改善箇所説明図

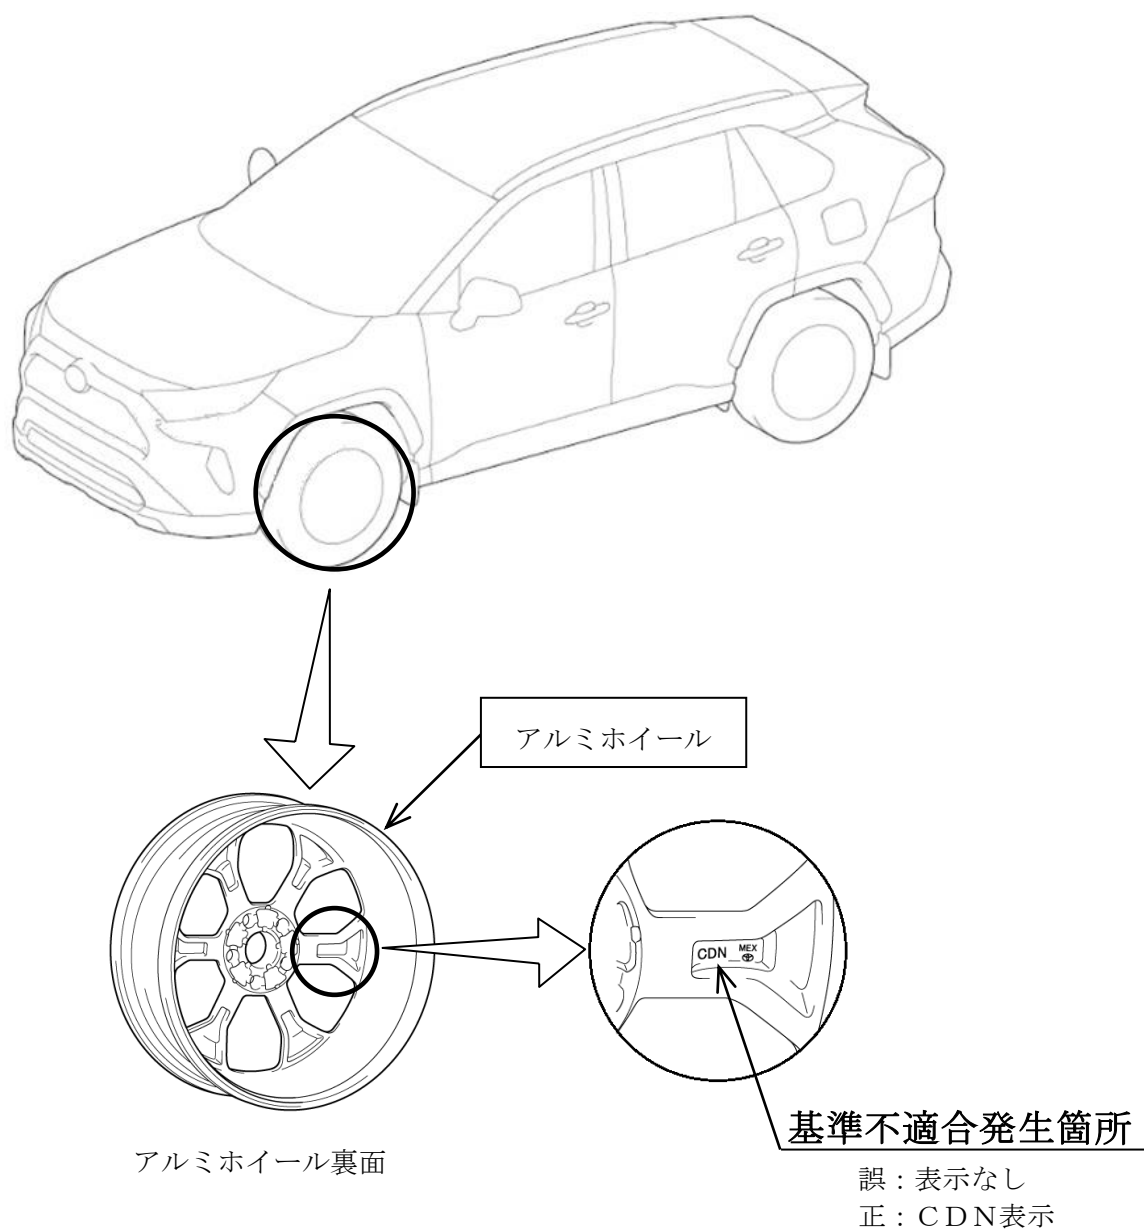
アルミホイールにおいて、製造管理が不適切なため、車両を代表する記号表示がない海外仕様のホイールを誤って装着したものがあ。そのため、保安基準第9条（走行装置等の基準）に適合しない。

全車両、ホイール裏面の車両を代表する記号表示を点検し、表示がないものは良品と交換する。

識別：改善済車両には車台番号打刻位置のハイフン上に黄色ペイントを塗布する。
